# Studienauftrag Gesamtkonzept Freiräume und Verkehr Ortskern Arlesheim

Jurybericht

## Beitrag des Teams A: «Dom – Dorf – Bach»

## Beitrag des Teams B: «mollis motus»

Übersichtsplan

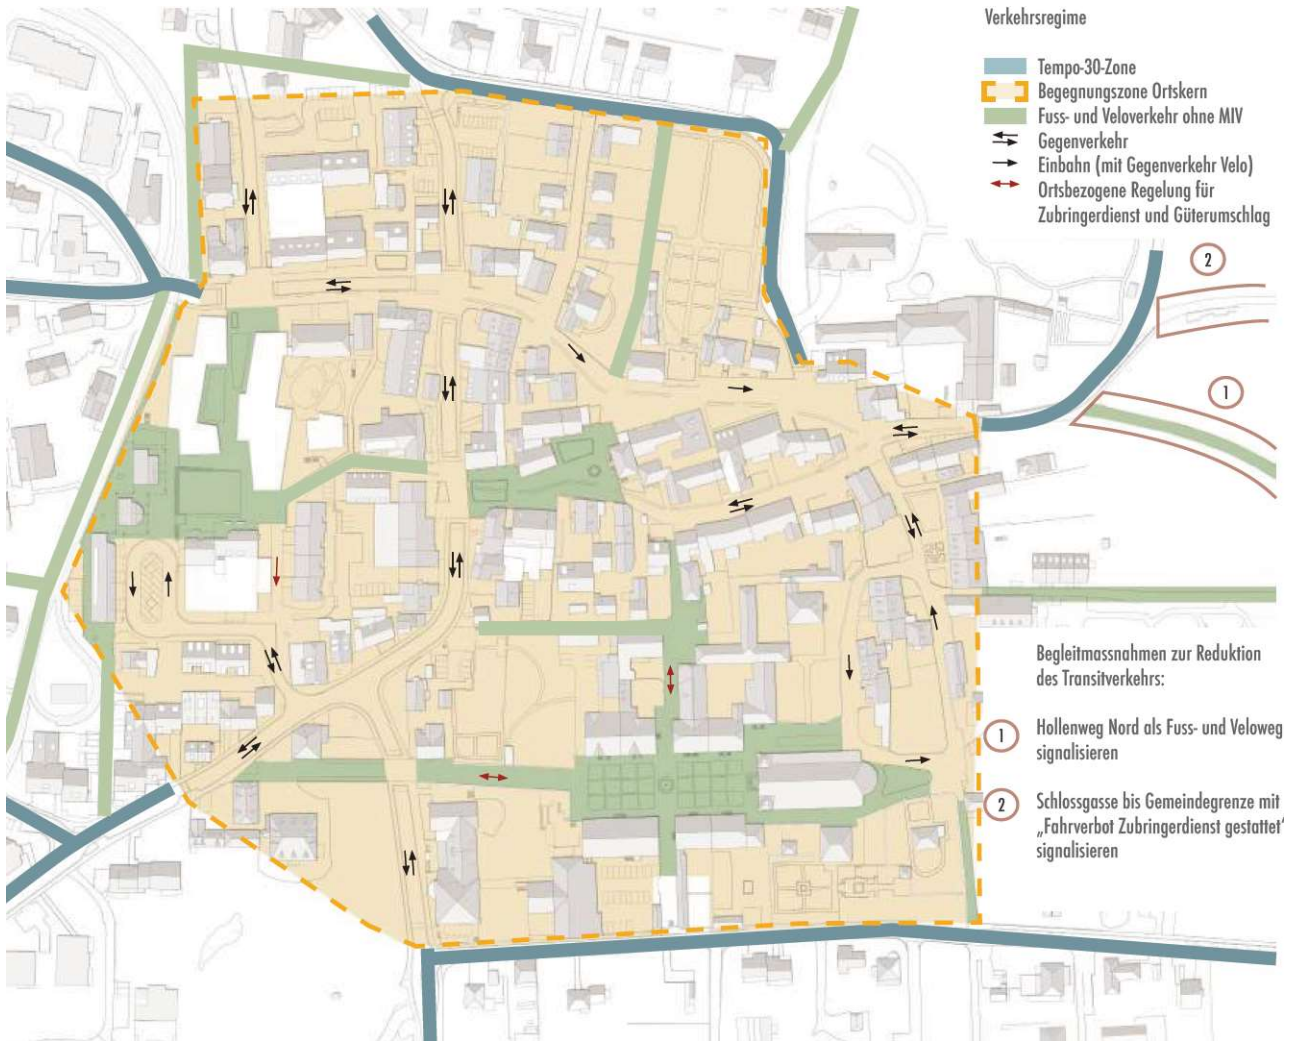
Aus ortsbaulicher Sicht sind in Arlesheim zwei sehr unterschiedliche Typologien zu erkennen: Einerseits das organisch gewachsene Dorf, was sich entlang des Bachs und der Verkehrswege entwickelt hat und andererseits den geplanten, orthogonal organisierten Dombezirk. Darauf aufbauend werden die beiden Bereiche individuell und spezifisch gestaltet, was zu einer klaren Erkennbarkeit und Stärkung der jeweiligen Identität führt.

Im Dorf verbinden die einheitlich gepflasterten Strassen und Gassen den historischen Ortskern mit dem neuen Zentrum. Die Trennung von Geh- und Fahrbereich wird aufgelöst, was dazu führt, dass der Raum durch die Fassaden der Gebäude und nicht durch die Strassen definiert wird. Dies hat nicht nur die positive Nebenwirkung, dass die historischen Gebäude mehr zur Geltung kommen, sondern es führt auch zu einer überraschenden Großzügigkeit, die in erster Linie der Bewegung und der Nutzung im Raum zugutekommt. Der untere Teil der Ermitagestrasse wird unter Berücksichtigung des intensiven Verkehrs konventionell, also mit einer Unterscheidung von Geh- und Fahrbereich, vorgeschlagen. In Anbetracht, dass es sich hierbei nur um einen kurzen Abschnitt handelt und dieser noch in der Begegnungszone ist, stellt sich hier die Frage der Sinnhaftigkeit.

Der unterirdisch gelegene Dorfbach wird in Form eines schmalen Kanals oberirdisch sicht- und erlebbar gemacht. Die Linienführung orientiert sich am ursprünglichen Verlauf, was in sich stringent ist, aber funktional nicht vollends zu überzeugen vermag. Mit entsprechenden Massnahmen, wie einer Überdeckung mit Gitterrosten wird zwar reagiert, was aber zur Folge hat, dass man den Bach viel weniger erlebt. In diesem Zusammenhang ist eine auf die heutigen Verhältnisse angepasste Linienführung zu prüfen.

Der Dombezirk wird einheitlich und vollständig mit den teils schon vorhandenen Wackersteinen gepflastert. Auf dem Domplatz sollen die Asphaltflächen entfernt und durch Chaussierung ersetzt werden, was zu einer stimmigeren Situation führt. Die vorgeschlagen Hochstamm-bäume auf dem Domplatz werden als kritisch erachtet und überzeugen so noch nicht.

Das Projekt setzt auf die Einheitlichkeit im Ortskern und schlägt hierfür die Erweiterung der Begegnungszone auf den gesamten Ortskernperimeter vor (z.B. auf dem Dornachweg bis zum Finkelerweg oder auf der Hauptstrasse bis zum Anschluss Domstrasse). Damit kann einerseits ein einheitliches Tempo- und Vortrittsregime erreicht werden, andererseits trägt das Entfernen von überflüssig werdenden Signalen zur Übersichtlichkeit bei.

Zur Reduktion des Durchgangsverkehr Richtung Hollenweg und Schlossgasse soll auf der Ermitagestrasse zwischen der Hauptstrasse und dem Andlauerweg ein Einbahnregime eingeführt werden. Damit kann rund die Hälfte des Verkehrs auf diesem Strassenabschnitt verbannt werden. Zudem kann der Platzbedarf für den motorisierten Verkehr auf der Ermitagestrasse reduziert werden und es bleibt mehr Spielraum für die Gestaltung übrig, z.B. den Bach.

Die Durchgrünung mit Grossbäumen muss bezüglich der generellen Gebäudekonservierung und der optischen Erlebbarkeit von hervorgehobenen Baudenkmalern noch einmal überprüft werden. Auf dem Domplatz sind Bäume undenkbar.

Ermitagestrasse im Neuen Zentrum

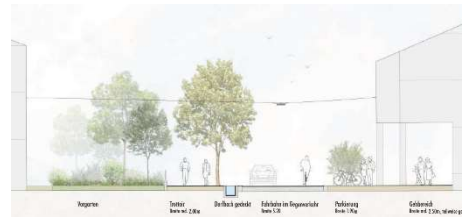
- Bach: Grundsatzfrage zur Bachoffenlegung, technische Machbarkeit, genaue Linienführung, Präzisierung der Öffnung, Erlebbarkeit des Baches
- Ermitagestrasse im Neuen Zentrum: konventionelle Ausgestaltung mit Unterteilung Geh- und Fahrbereich ist noch einmal zu prüfen (nicht ganz stringente Umsetzung des Konzepts)
- Materialisierung: Evaluation des richtigen Materials u.a. unter Berücksichtigung der Kosten
- Einbahnregime: Grundsatzentscheid notwendig
- Etappierung: Parkierung muss in jeder Etappe der Umsetzung gewährleistet sein
- Konzept für die öffentlichen Grünräume: Bedeutung, Anbindung, Auffindbarkeit

Konzept der Charakterräume

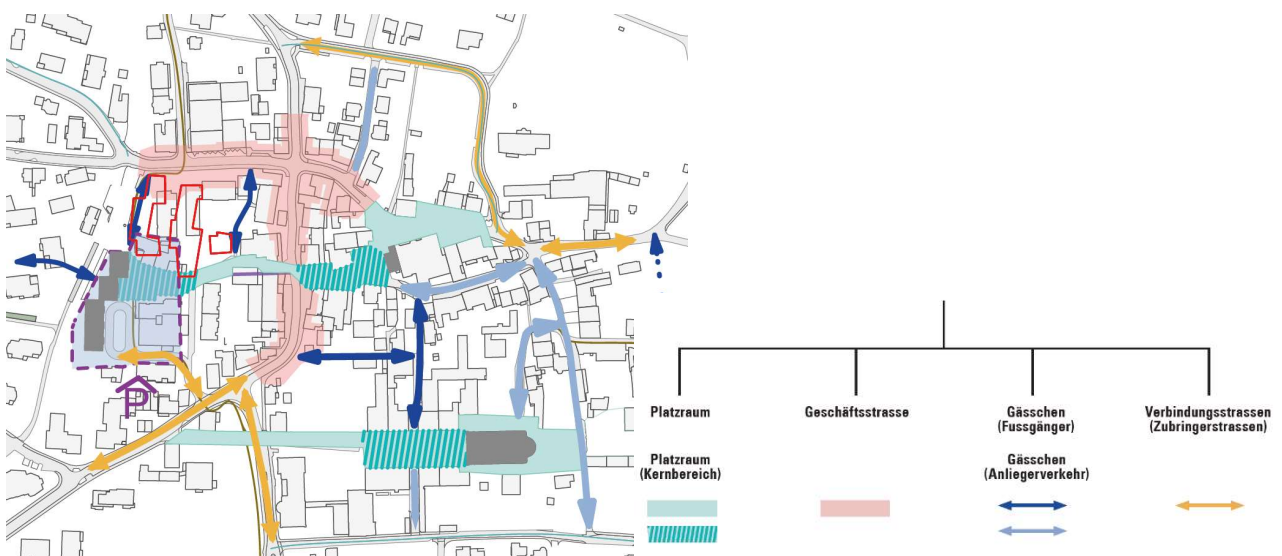
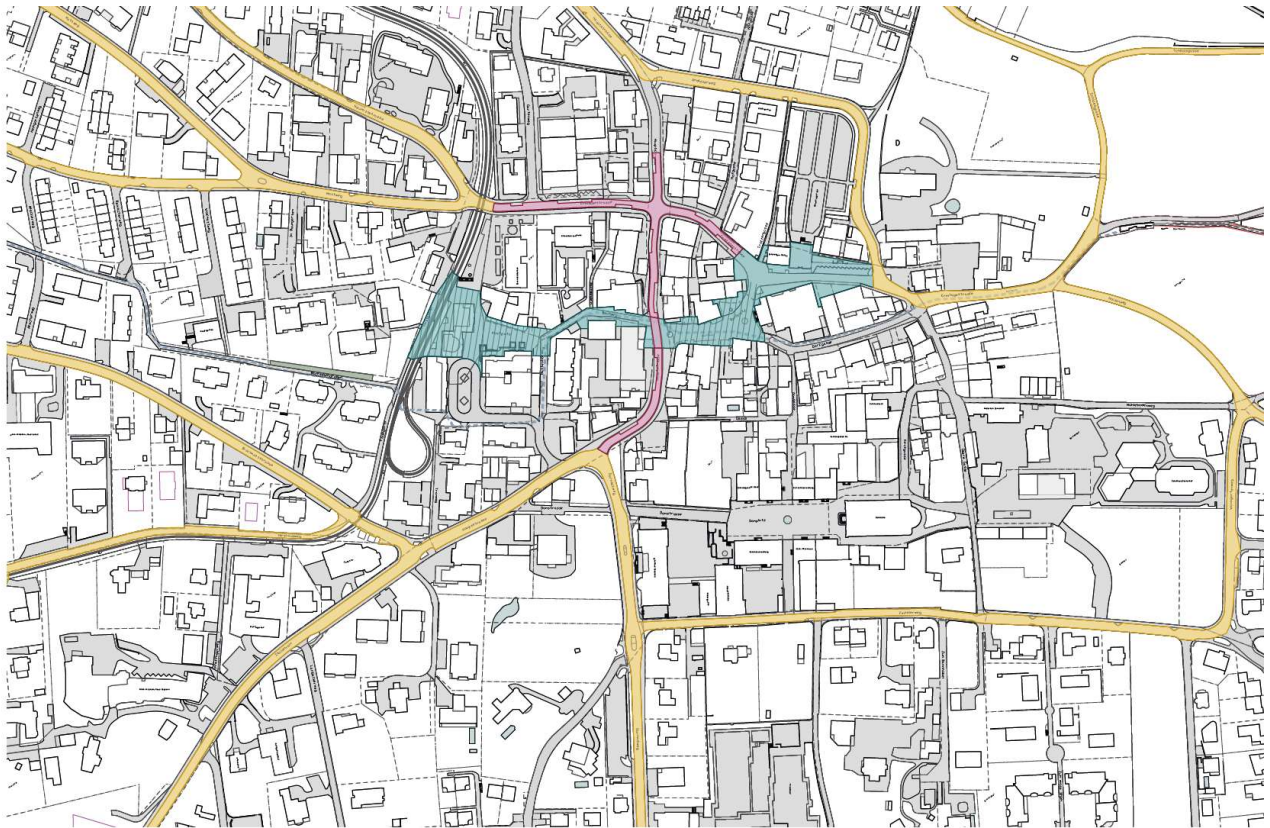
Aus dem Verständnis, dass die heutige Gestaltung und die Verkehrsführung dem historischen Ortskern von Arlesheim nicht gerecht werden, definieren die Verfasser vier „Charakterräume“; den Platzraum, die Geschäftsstrasse, die Gasse und die Verbindungsstrasse. Auf dieser Basis wird der Ortskern neu geordnet. Ein „Gestaltungskanon“, der insbesondere die Materialisierung definiert und vereinheitlicht, stellt den übergeordneten Zusammenhang sicher.

Der Dorf- und Postplatz sowie der Domplatz sollen als Platzräume gestärkt werden. Ein Belagsteppich aus Gubersteinen prägt die Plätze. Als Reminiszenz an die Gestaltung der letzten 30 Jahre wird der bestehende Porphyr in Form von „Einsprenkelungen“ eingebaut, die in den Darstellungen und den Referenzbildern etwas modisch daherkommen. Die Gebäude an den Platzräumen werden über „Pflasterbänder“, die entlang der Fassaden geführt werden, zusätzlich akzentuiert. Dazu gibt es aber weder eine Herleitung noch eine einheitliche Anwendung, was einige Fragen aufwirft.

Das Projekt unterscheidet zwischen Geschäftsstrassen und Platzräumen, welche sich neben der Gestaltung auch im Geschwindigkeitsregime unterscheiden: so sollen die Geschäftsstrassen aus der Begegnungszone neu in die Tempo 30-Zone überführt werden. Damit wird gerade an der Hauptstrasse mit den beidseitigen Geschäften ein Vorteil der Fussgänger aufgegeben: der Fussgängervortritt. Die übrigen Strassen und Gassen verbleiben in der Begegnungszone, während der Domplatz, der Dorfplatz und der Postplatz zu Fussgängerzonen umgewandelt werden. Anstelle von verkehrstechnischen "Eingangstoren" soll das Zentrum mittels Strassenraumgestaltung der verschiedenen Charakterräume erkennbar gemacht werden.

**Verkehrskonzept**

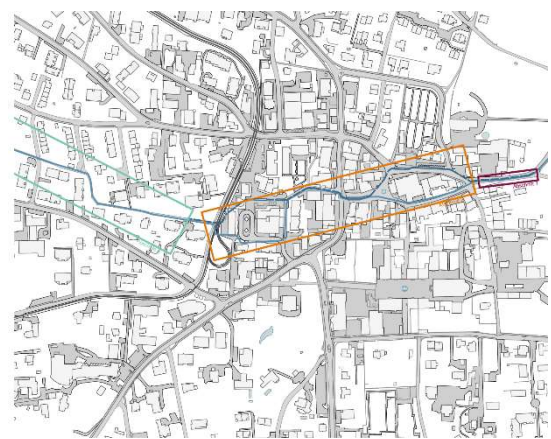
Die Planer sind der Ansicht, dass der Transitverkehr heute in einem verträglichen Rahmen liegt und verzichten bewusst auf Massnahmen wie Einbahnstrassen oder Umfahrungen, nicht zuletzt auch wegen den negativen Folgen wie Verlagerung des Verkehrs oder höhere Geschwindigkeiten. Die neu auf der Fahrbahn horizontal versetzt angeordneten Parkplätze sollen zur Verkehrsberuhigung und zur Erhöhung des Durchfahrtswiderstand beitragen. Durch die verbleibende

Durchfahrtsbreite können zwei Fahrzeuge jedoch nicht mehr kreuzen. Dies dürfte dazu führen, dass während den Hauptverkehrsspitzen entweder ein unangenehmer Stopp-and-Go-Verkehr entsteht oder dass die Zufussgehenden im überfahrbaren Seitenbereich zusätzlich tangiert werden.

Übersichtsplan

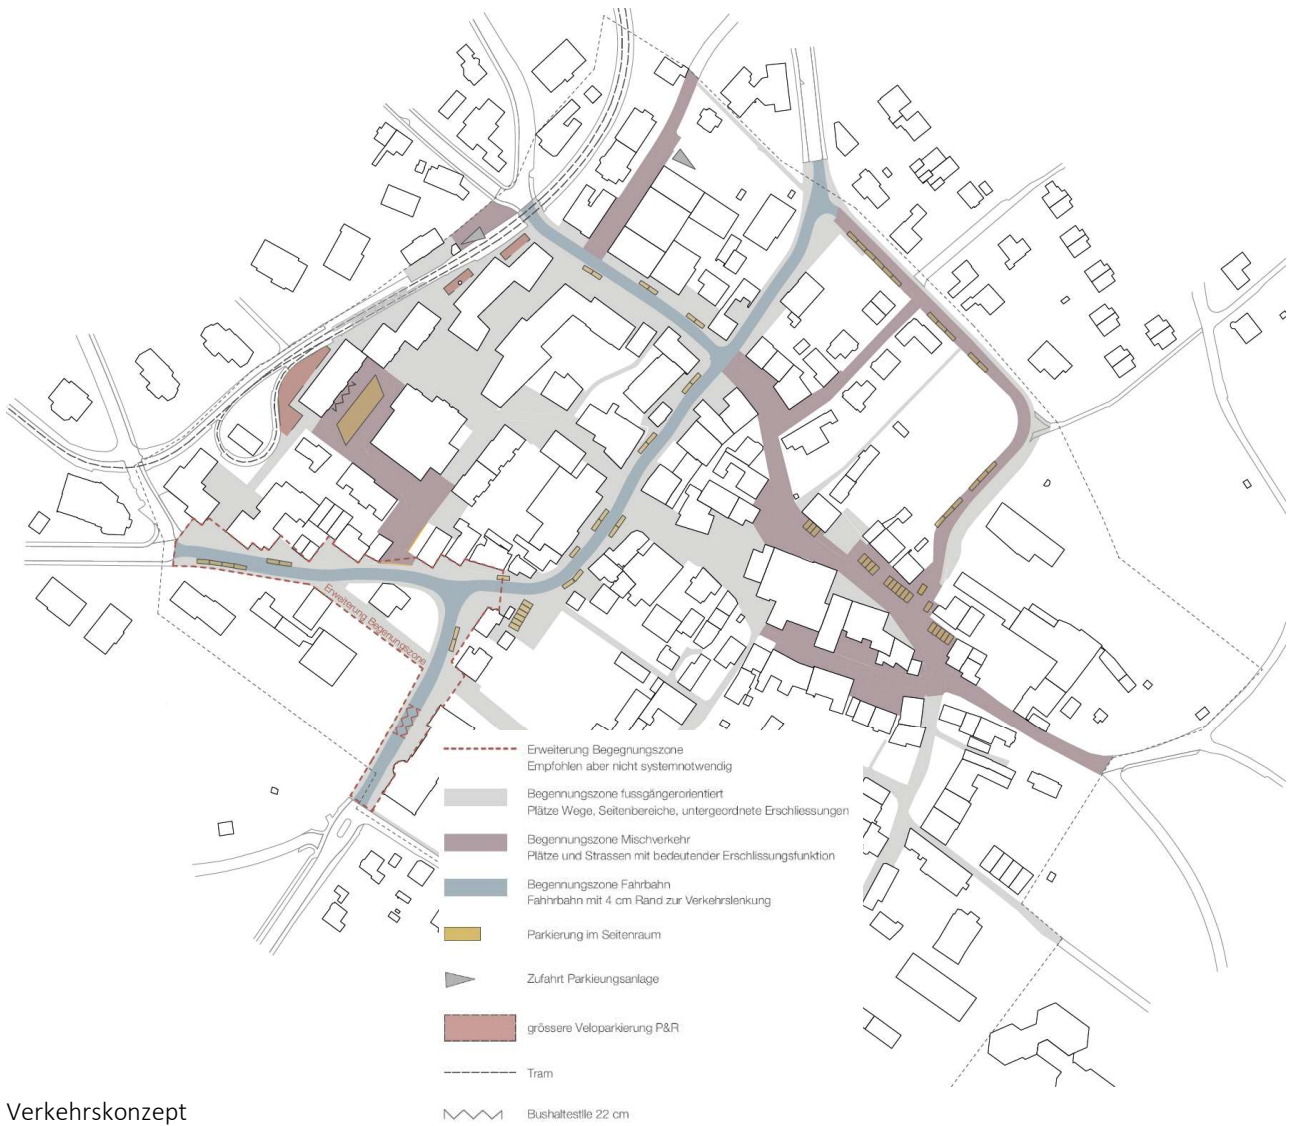
Aus der Analyse der Siedlungsstruktur resultiert die Erkenntnis, dass der Ortskern bereits heute aus einer Vielzahl von stimmungsvollen und miteinander verknüpften Freiräumen, wie Plätze, Gassen und Strassen besteht. Das netzartige Freiraumsystem wird von den Verfassern mit einem „Schwamm“ verglichen und zum eigentlichen Leitgedanken des Konzeptes deklariert. Gestalterische, funktionale und ökologische Themen werden darin eingebettet.

Der ursprüngliche Verlauf des Dorfbachs wird in Form von zwei Rinnen oberflächlich auf stimmungsvolle Weise wieder sichtbar und erlebbar gemacht. Das sanft plätschernde Wasser steigert nicht nur die Aufenthaltsqualität, sondern leistet auch einen weiteren Beitrag an das Mikroklima. Die Überfahrbarkeit der Rinne durch Fahrradfahrer wird aber als kritisch beurteilt.

Das Projekt baut sehr bewusst auf dem bestehenden Strassennetz auf. Anpassungen werden nur wo nötig vorgenommen. Die Fahrbahn auf der Hauptstrasse, der Ermitagestrasse Nord sowie auf dem Dornachweg soll auf 5.60 m reduziert werden, so dass langsamer gefahren wird und gleichzeitig mehr Raum für die Fussgänger entsteht.

Die Durchgrünung des ganzen Perimeters mit rund 90 (!) grosskronigen Bäumen und die Begrünung zahlreicher Hauswände ist hingegen weder in strukturell/optischer noch bautechnologischer Hinsicht denkmalverträglich. Für historische Ortsbilder sind einzelne Solitäräume bei stattlicheren Gehöften und rückseitig an die unbebaute Umgebung angrenzende Nutzbaumgärten typisch, in städtischen Bereichen kommen sie so gut wie gar nicht vor (Vgl. in Basel die einzigartige, historisch belegte Baumbepflanzung des Petersplatzes und der namensgebende Solitärbaum am Eingang der Bäumleingasse). Fassadenbewuchs ist eine Erscheinung der jüngsten Zeit. Beides, vor allem aber die Bäume verstellen den Blick auf die Baudenkmäler, die meist explizit als Blickfang auf Distanz angelegt sind, in vorderster Linie der Domplatz. Bautechnologisch ist Fassadenbewuchs mit selbsthaftenden Gewächsen, wie den vorgeschlagenen Efeu und Waldreben absolut abzulehnen, da die Haftwurzeln in die Oberfläche eindringen und historische wie moderne Putze in kurzer Zeit zerstören. Grosskronige Bäume können vor allem historische Gebäude durch ihr Wurzelwerk beschädigen und führen durch die Verschattung zu Algen- und Moosbildung an Fassaden und Dächern.
